**Comune di
Rivergaro**

PROPOSTA DI DECISIONE DELLE OSSERVAZIONI

Relazione di controdeduzione - Rivergaro	
--	---	--

ISTRUTTORIA E PROPOSTA DI CONTRODEDUZIONI
ALLE OSSERVAZIONI DEI PRIVATI ED ALLE RISERVE, PARERI E
CONSIDERAZIONI DEGLI ENTI RELATIVE AL PUG
ASSUNTO CON DEL.G.C.n.15 DEL 13/02/2026
E DEPOSITATO (Pubblicazione BURER in data 25/02/2026)

Stralcio Tavola Disciplina PUG

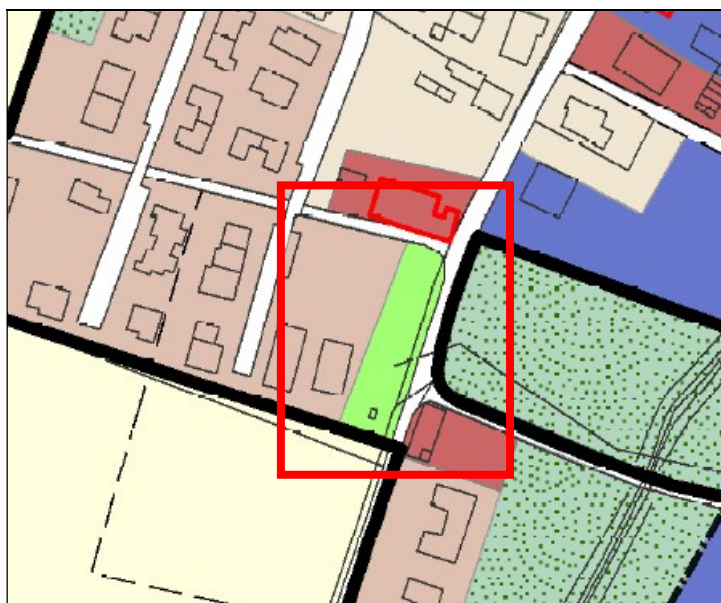
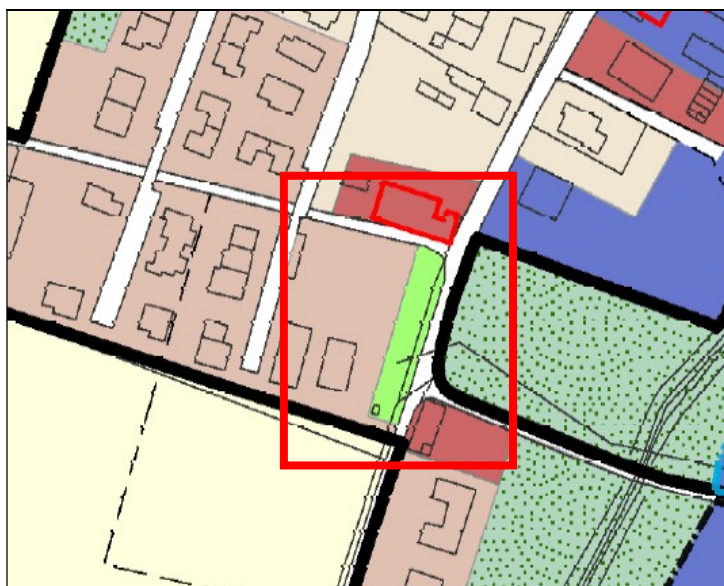
Si chiede la correzione della campitura di "verde pubblico attrezzato" limitandola ai mappali 941 e 942, appositamente frazionati per la cessione al Comune di Rivergaro, attribuendo invece ai mappali 1070, 1072 e 1074 la retinatura prevista per i "Tessuti urbani consolidati - R2" prevista per i lotti adiacenti.

L'osservazione è accoglibile, provvedendo al perfezionamento dell'elaborato D.1_R mediante la modifica della classificazione dell'area da "Verde pubblico attrezzato" a "R2 - Tessuti omogenei, di impianto recente e/o frutto di progettazione unitaria".

Stralcio Tavola Disciplina PUG

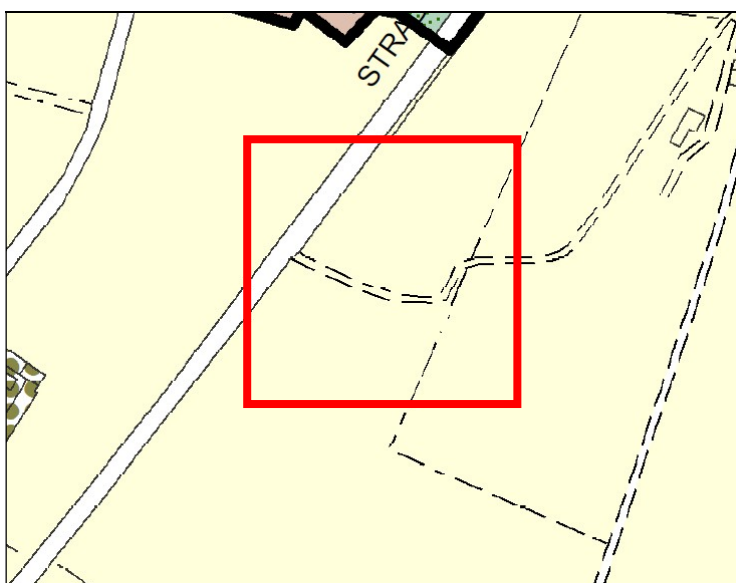
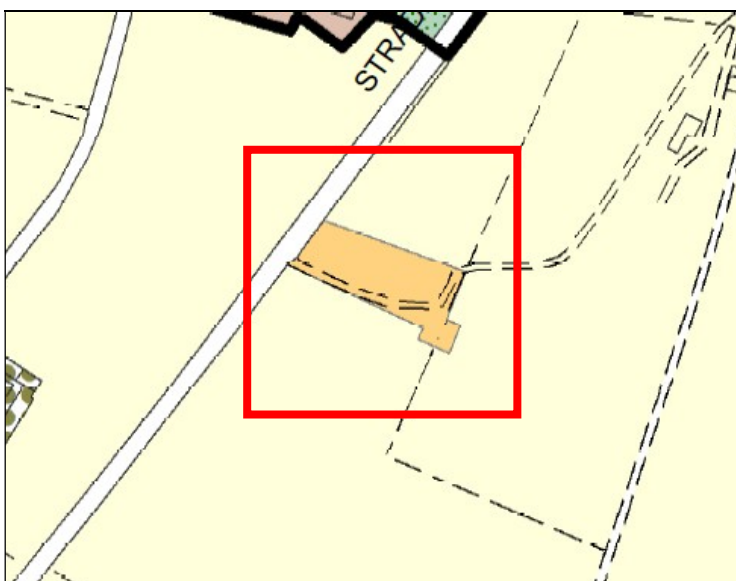
Recepire negli elaborati del PUG le modifiche derivanti dal Procedimento Unico ai sensi dell'art. 53 della L.R. 24/2017 per la demolizione del serbatoio pensile, la realizzazione del nuovo serbatoio di Niviano e i collegamenti acquedottistici

L'osservazione è accoglibile, provvedendo al perfezionamento dell'elaborato D.1_R con la classificazione dell'area interessata dal Procedimento Unico come "Attrezzature e impianti tecnologici".

Stralcio Tavola Disciplina PUG

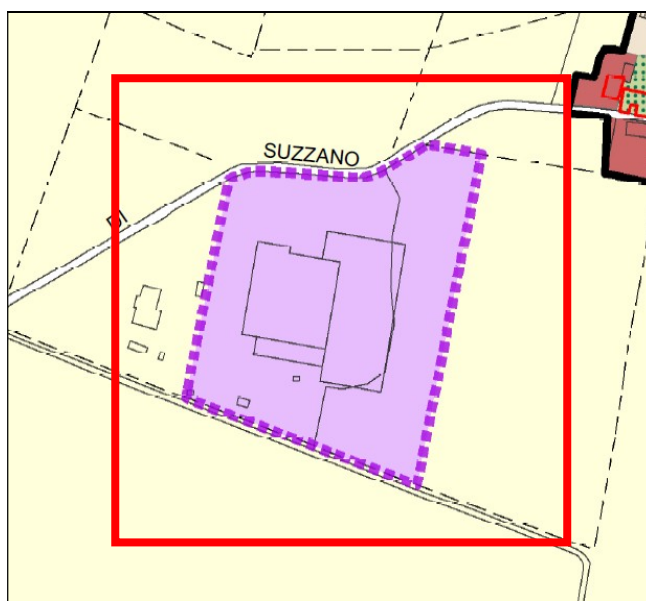
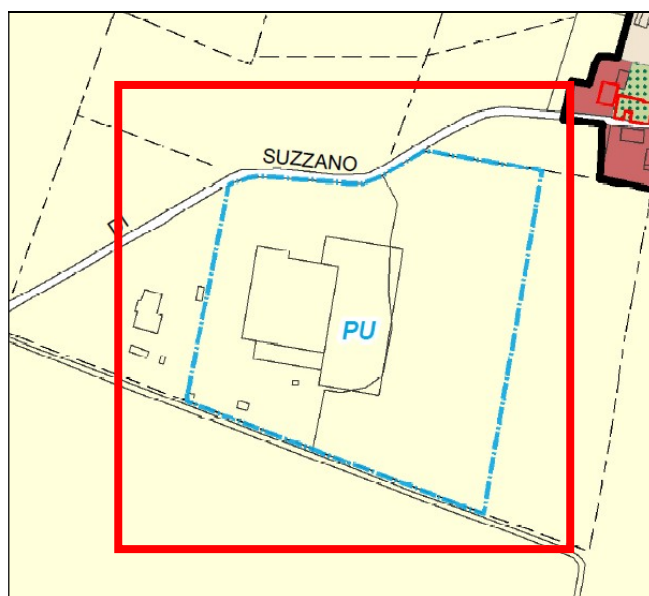
Recepire negli elaborati del PUG le modifiche derivanti dal Procedimento Unico ai sensi dell'art. 53 della L.R. 24/2017 per il completamento dello stabilimento agricolo Riverfrut.

L'osservazione è accoglibile, provvedendo al perfezionamento dell'elaborato D.1_R con la classificazione dell'area interessata dal Procedimento Unico come "TR2 - Paesaggio della pianura agricola" ed "Aree soggette a Procedimento Unico di cui all'art. 53 della L.R. 24/2017".

Stralcio Tavola dei vincoli V.1_R

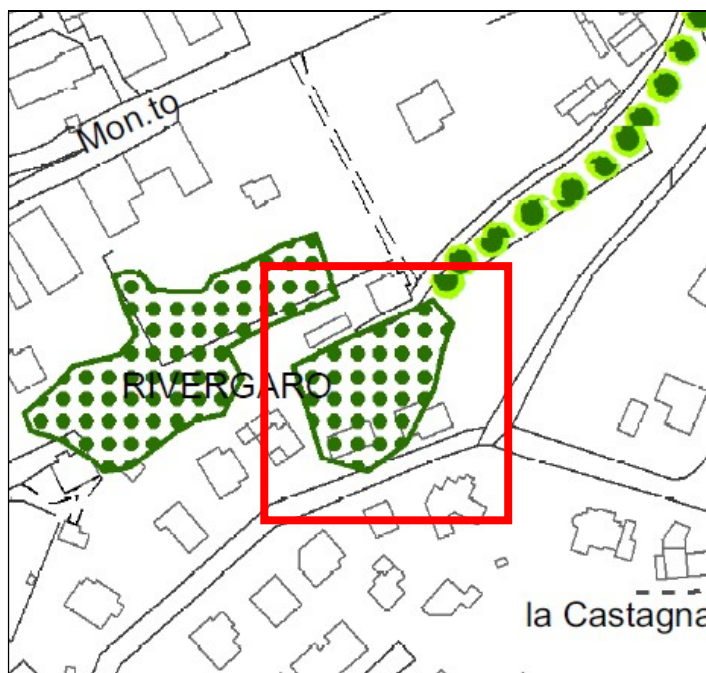
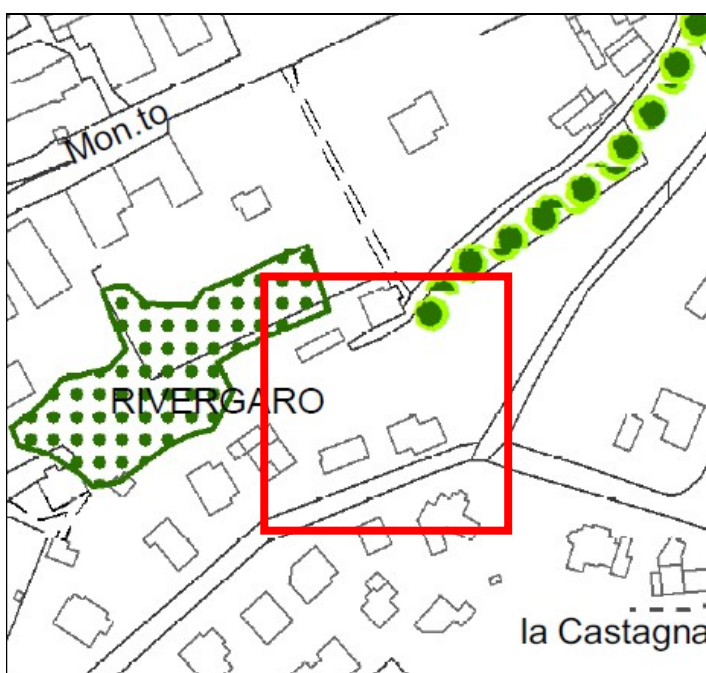
Nell'elaborato V.1_R "Tavola dei vincoli - Vincoli ambientali" eliminare l'area boscata presente nel Capoluogo in Via Fornari, in seguito alla presentazione della perizia agro-forestale.

L'osservazione è accoglibile, provvedendo a rettificare la tavola dei vincoli V.1_R eliminando il vincolo relativo alle "aree forestali e boschive".

Stralcio Tavola Disciplina PUG

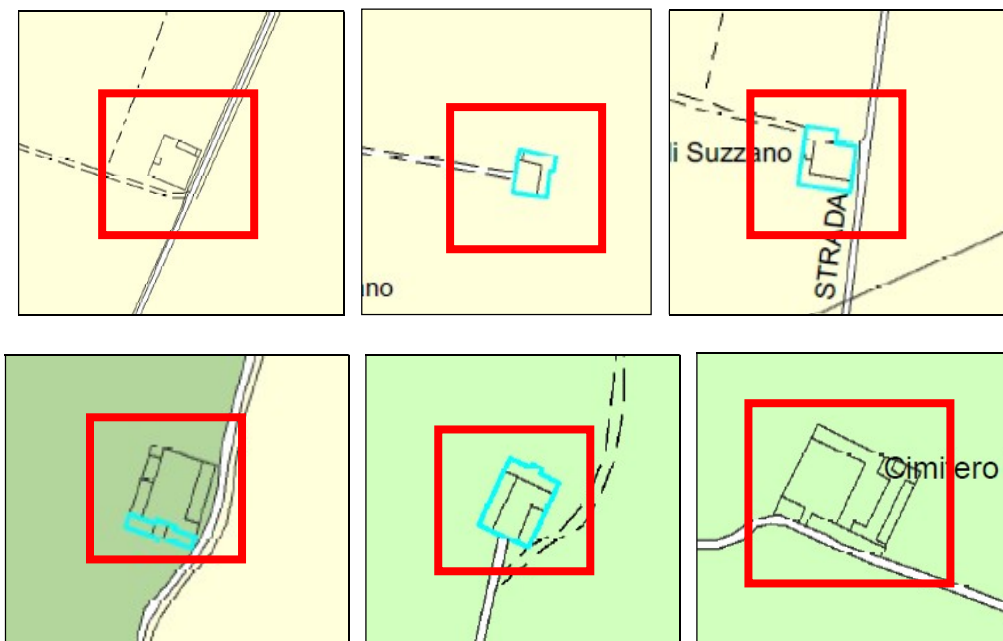
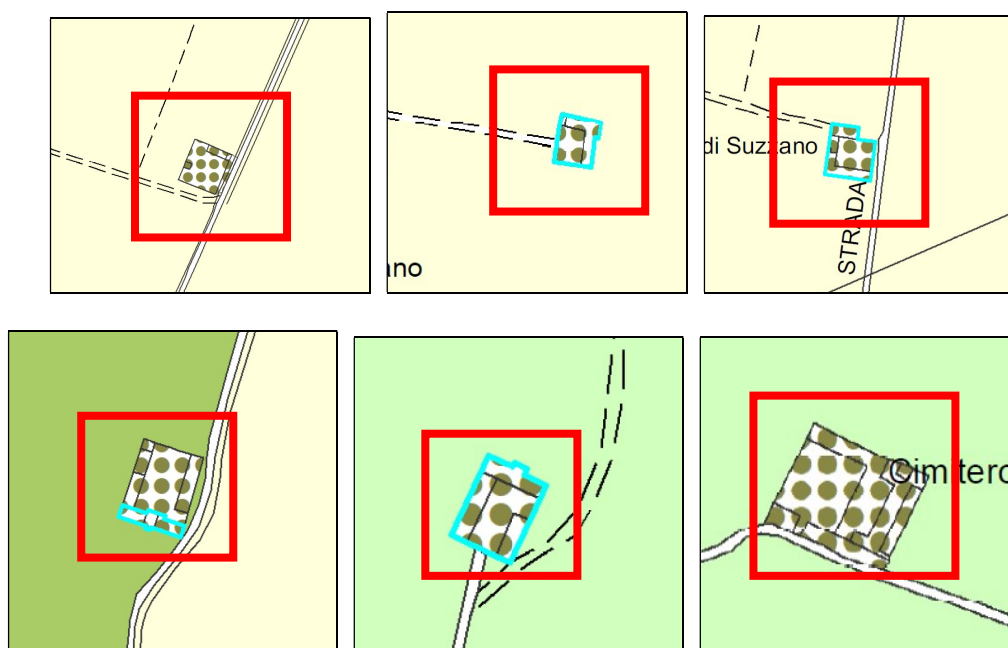
Nell'elaborato D.1_R "Disciplina degli interventi diretti nel Territorio Urbanizzato e Rurale" rappresentare come attrezzature cimiteriali i cimiteri di Ottavello, Larzano, Roveleto Landi, Suzzano, Bassano, Rallio

L'osservazione è accoglibile, provvedendo al perfezionamento dell'elaborato D.1_R.

Stralcio Tavola Disciplina PUG

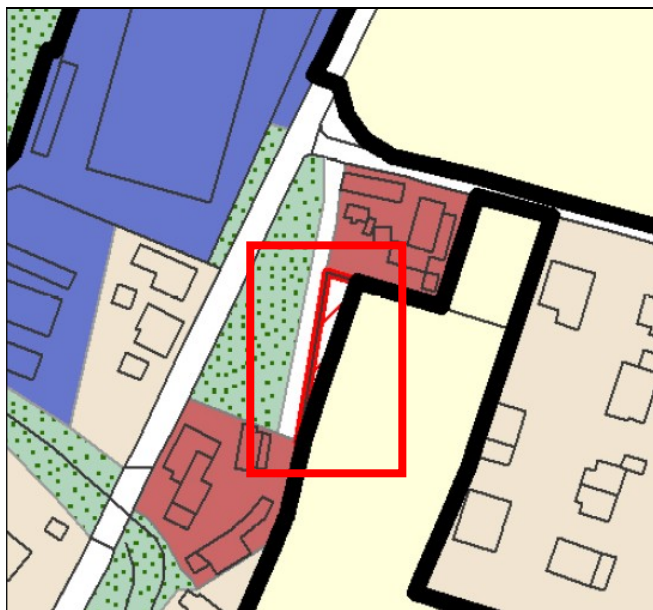
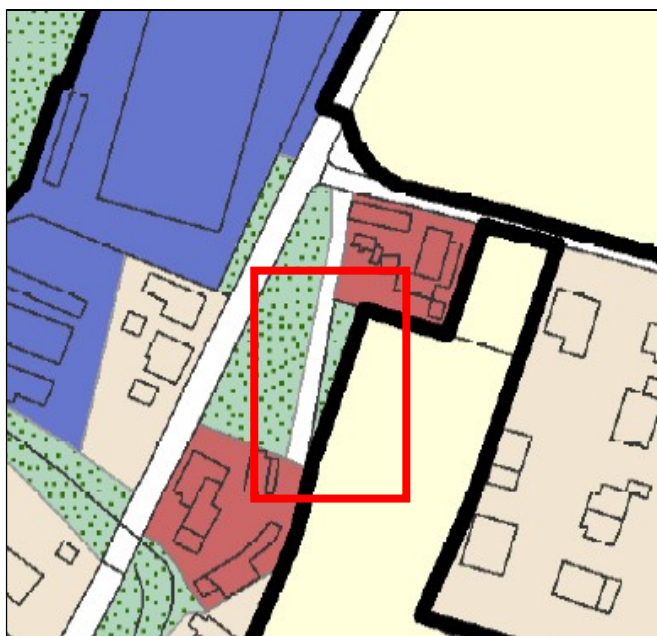
Nell'elaborato D.1_R "Disciplina degli interventi diretti nel Territorio Urbanizzato e Rurale" correggere l'errore materiale sulla classificazione dell'area inedificata nel territorio urbanizzato a Niviano

L'osservazione è accoglibile, provvedendo al perfezionamento dell'elaborato D.1_R mediante la classificazione dell'area come "Aree di mitigazione paesaggistica e ambientale".

Stralcio Tavola dei vincoli V.2_R

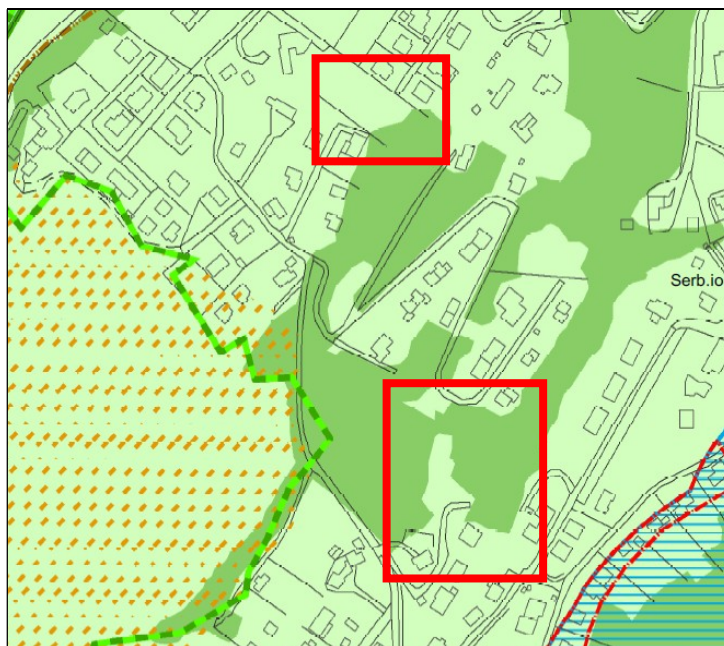
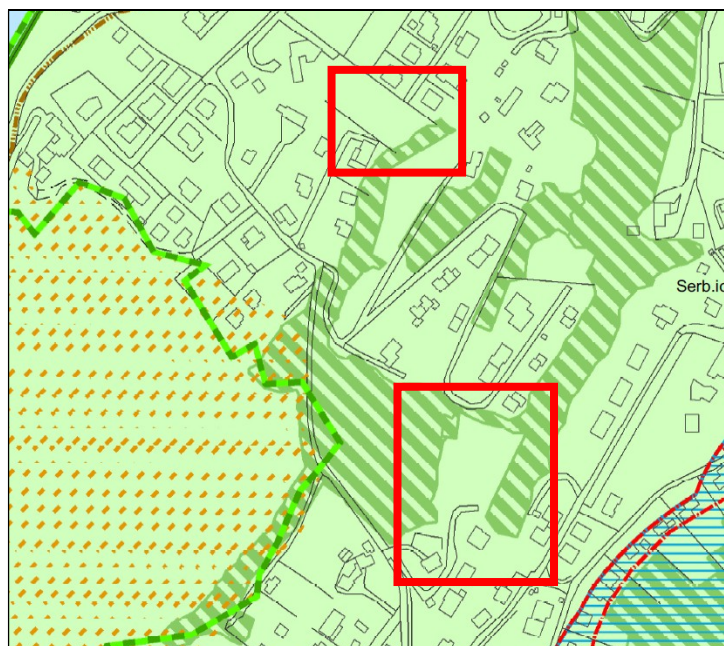
Si chiede di eliminare la retinatura dei "Territori coperti da foreste e boschi" nella tavola V.2-2_R.

L'osservazione è accoglibile, provvedendo a rettificare la tavola dei vincoli V.2_R eliminando il vincolo relativo ai "territori coperti da foreste e boschi".

Stralcio Tavola Disciplina PUG

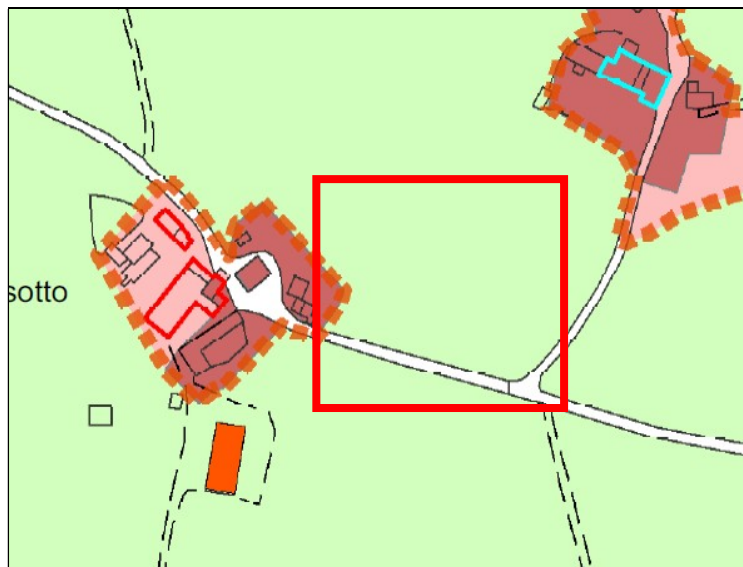
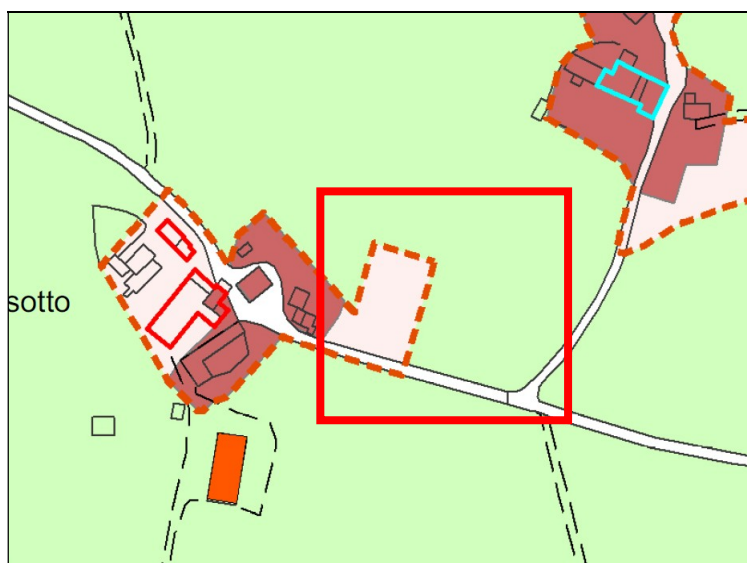
Si chiede di ripristinare l'edificabilità del terreno come nel PRG pre-vigente, in quanto nel RUE l'area è classificata come AUC5* ma per un mero errore grafico ricade in area di rispetto stradale.

L'osservazione è accoglibile parzialmente, in quanto il PUG non può dare edificabilità, ma per quest'area si prende atto di un Permesso di costruire già rilasciato. Pertanto si provvede al perfezionamento dell'elaborato D.1_R mediante la classificazione dell'area come "Edificati sparsi e/o discontinui prevalentemente residenziali".

Stralcio Tavola Disciplina PUG

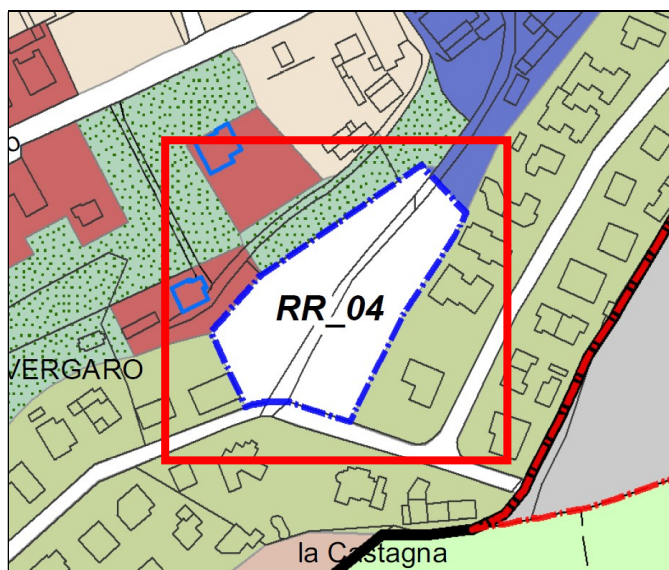
Si chiede di modificare l'indice edificatorio previsto per il comparto RR_04, da 0,26 mq/mq a 0,35 mq/mq.
